UNIVERSIDAD DISTRITAL FRANCISCO JOSE DE CALDAS

**CONSOLIDADO DE OBSERVACIONES A LA EVALUACIÓN INICIAL DE LA CONVOCATORIA No 004 DE 2026.** CONTRATAR LA ADQUISICIÓN, INSTALACIÓN Y CONFIGURACIÓN DE EQUIPOS ROBUSTOS Y MENORES, DESTINADOS A LAS UNIDADES ACADÉMICAS DE LABORATORIOS DE LAS FACULTADES DE INGENIERÍA, CIENCIAS MATEMÁTICAS Y NATURALES, TECNOLÓGICA, CIENCIAS Y EDUCACIÓN, ARTES – ASAB, DE LA UNIVERSIDAD DISTRITAL FRANCISCO JOSÉ DE CALDAS, DE ACUERDO CON LAS CONDICIONES Y ESPECIFICACIONES TÉCNICAS ESTABLECIDAS.

Imagen folio 359

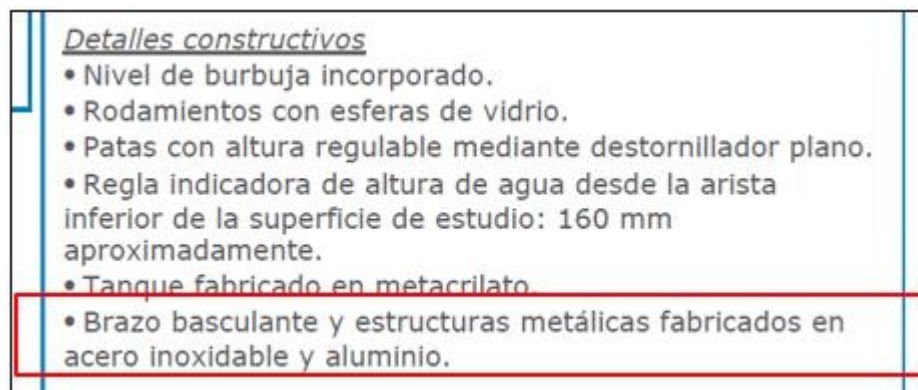
De acuerdo a la evaluación inicial publicada por la universidad el 21 de mayo de 2026, en el documento 29. EVALUACIÓN ITEM A ITEM ROBUSTOS 2026 INICIAL, indica que para el equipo ofertado en el **Ítem 8. "Presión Hidrostática de Fluidos – de la marca DIKOIN referencia FLB 10.1"**, NO CUMPLE, argumentando que **"el material del soporte no es metálico"**, por lo que nos permitimos realizar la siguiente aclaración técnica:

El equipo ofertado por ICL DIDACTICA SAS de la referencia **FLB 10.1 marca DIKOIN** cumple con lo especificado *"soporte junto con el brazo basculante en estructuras metálicas en acero inoxidable, aluminio o equivalente"*, de acuerdo a la especificación técnica publicada en la Adenda No. 1.

En consecuencia, consideramos que el equipo ofertado **SI CUMPLE** técnicamente con el requerimiento querido por la universidad, y amablemente le solicitamos que nuestra oferta sea **HABILITADA TÉCNICAMENTE** para el **Ítem 8. "Presión Hidrostática de Fluidos"**.

Según pliegos se solicitó "Materiales: Tanque en acrílico, policarbonato o equivalente, **y soporte junto con el brazo basculante en estructuras metálicas en acero inoxidable, aluminio o equivalente.**", al revisar la ficha técnica del equipo ofertado (Marca Dikoin), se observa que tiene un soporte elaborado en metacrilato (soporte es toda la estructura que sostiene el tanque), por lo cual no cumple.

Imagen del Folio 492 de la Oferta de ELECTROEQUIPOS COLOMBIA SAS.

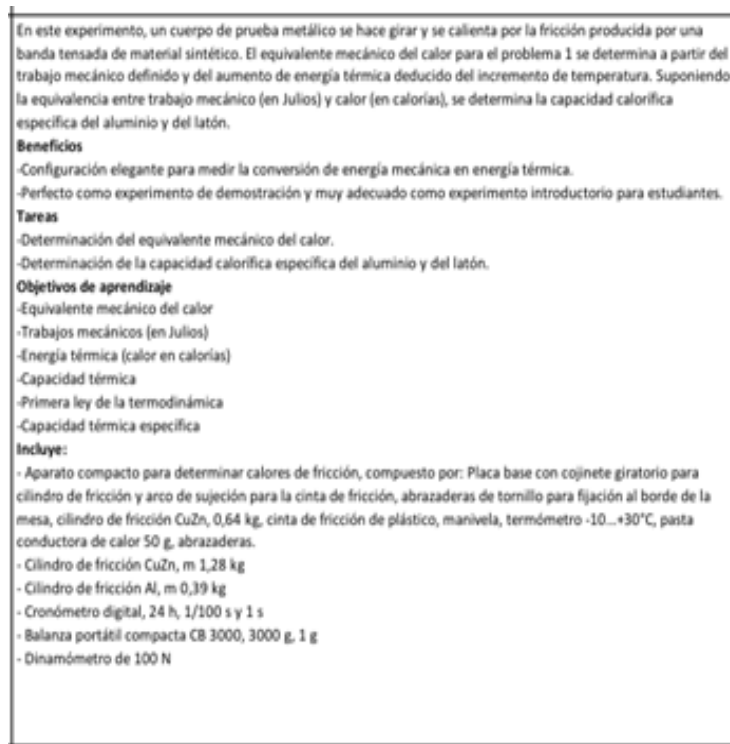
La empresa ELECTROEQUIPOS COLOMBIA SAS., para el Ítem 9 – Equivalente mecánico del calor, NO CUMPLE, toda vez que la información consignada en la columna “DESCRIPCIÓN DEL ÍTEM COTIZADO” del ANEXO No. 3 – FORMULARIO DE ESPECIFICACIONES TÉCNICAS MÍNIMAS Y OFERTA ECONÓMICA, difiere de los requerimientos establecidos en la columna “DESCRIPCIÓN Y/O CARACTERÍSTICAS”, tal como se evidencia en el folio No. 492 de la propuesta.

Particularmente, en la columna “DESCRIPCIÓN DEL ÍTEM COTIZADO”, el proponente no describe puntualmente que la banda permita la medición del número de vueltas, requisito técnico exigido dentro de las características mínimas del equipo ofertado. En consecuencia, no se evidencia el cumplimiento expreso de dicha especificación técnica.

En respuesta a la observación formulada para el Ítem 9, el equipo ofertado CUMPLE a cabalidad con las especificaciones técnicas exigidas:

Imagen del Catalogo

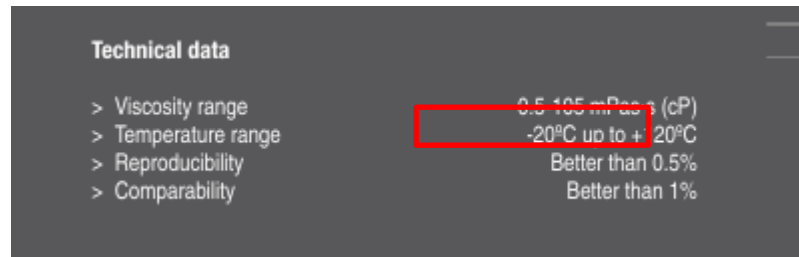
Por lo anterior, el equipo ofertado no cumple con la temperatura mínima requerida por la Universidad, toda vez que únicamente alcanza hasta  $-20\text{ }^{\circ}\text{C}$  y no hasta  $-60\text{ }^{\circ}\text{C}$  como fue exigido en las especificaciones técnicas del proceso.

Se acepta la observación, el equipo ofertado se sale del rango solicitado "Temperatura:  $-60\text{ }^{\circ}\text{C}$  hasta  $+120\text{ }^{\circ}\text{C}$   $\pm 10\%$  (tolerancia de rango)" Por lo tanto **no cumple**

Imagen del Anexo No. 3

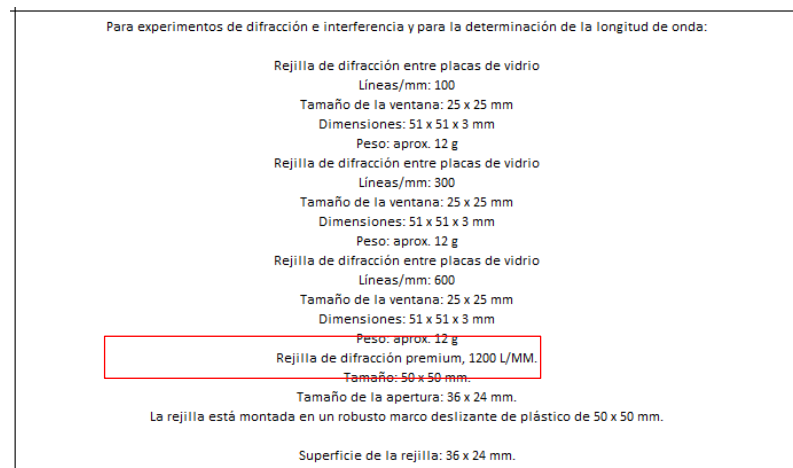
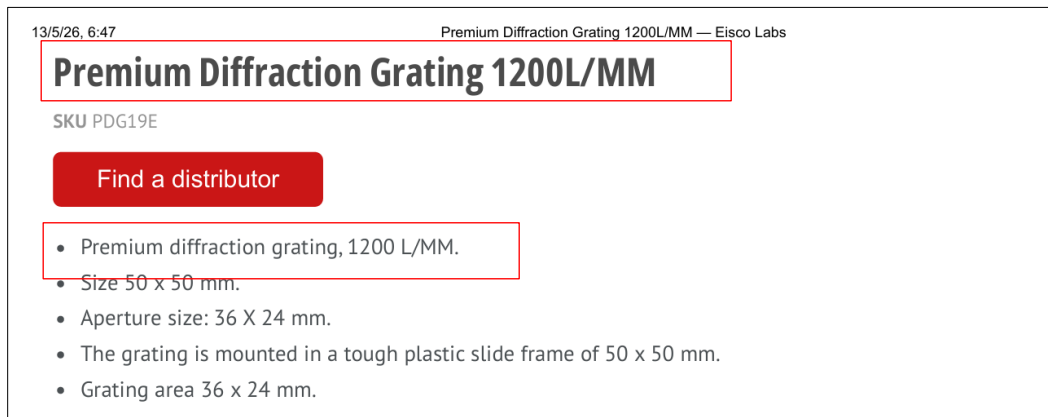
Sin embargo, verificando la información presentada por el oferente en el ANEXO No. 3 – FORMULARIO DE ESPECIFICACIONES TÉCNICAS MÍNIMAS Y OFERTA ECONÓMICA, específicamente en el folio 215, así como en el catálogo técnico aportado en el folio 178, se evidencia que para la cuarta rejilla ofertada el proponente relaciona:

“Rejilla de difracción premium, 1200 L/MM.”

Lo anterior evidencia que el oferente no cumple con la especificación técnica exigida por la Universidad, toda vez que la entidad estableció de manera expresa como unidad de medida “líneas por milímetro”, mientras que el oferente presenta una nomenclatura distinta “L/MM”, la cual no corresponde a una unidad técnica normalizada ni permite validar de manera inequívoca el cumplimiento del requerimiento solicitado.

Adicionalmente, el oferente modifica la unidad de medida establecida por la entidad, generando ambigüedad técnica respecto a la densidad real de la rejilla ofertada y afectando los principios de claridad, precisión y comparabilidad objetiva de las propuestas dentro del proceso de selección.

**RESPUESTA DE LA UNIVERSIDAD: NO SE ACEPTA LA OBSERVACIÓN**

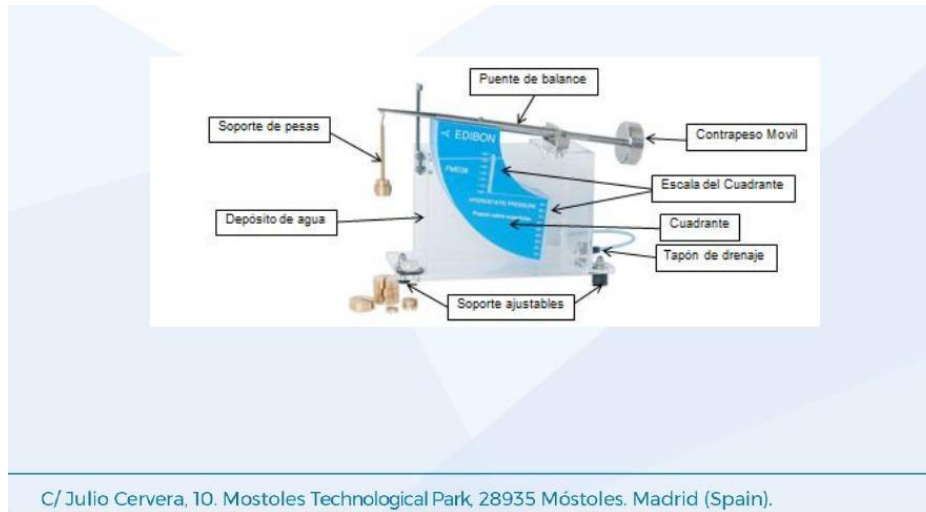
En relación al ítem 8 "Presión hidrostática en fluidos", solicitamos respetuosamente la habilitación técnica del equipo de acuerdo a lo siguiente:

La universidad, dentro de la evaluación técnica menciona "El material del soporte no es metálico".
